改善箇所説明図

EBL-S10CA, S1000RR

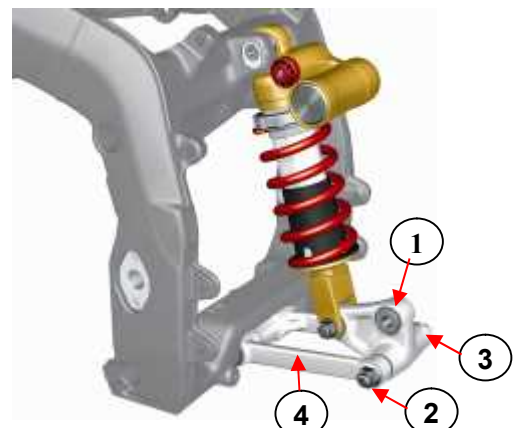
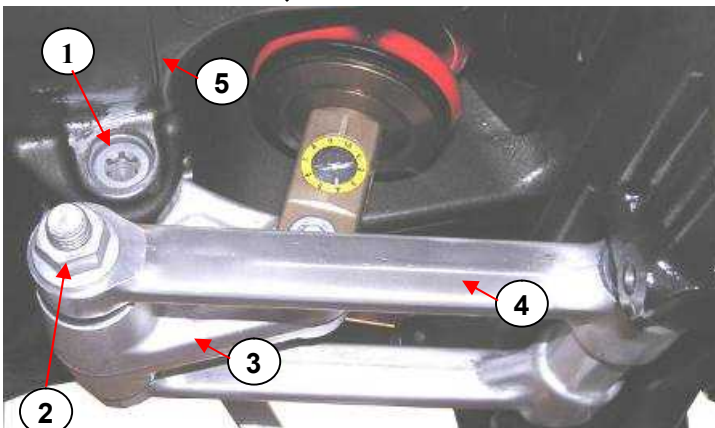
①	固定ボルト (リレーレバー③とスイングアーム⑤接続部)
②	固定ナット (リレーレバー③とリレーロッド④接続部)
③	リレーレバー
④	リレーロッド
⑤	スイングアーム

注：①および②は交換する部品を示す

基準不適合発生箇所

緩衝装置のリレーレバーの取付が不適切なため、取付部の固定ボルト及びナットが規定のトルクで締め付けられていないものがある。そのため、固定ボルト及びナットが緩み、最悪の場合、固定ボルト及びナットが外れて走行不能となるおそれがある。

改善措置の内容

全車両、固定ボルトおよびナットを、新品に交換する。

識別マーク(白点)

リレーロッドに白ペイントマークを付ける
(図示とおり)
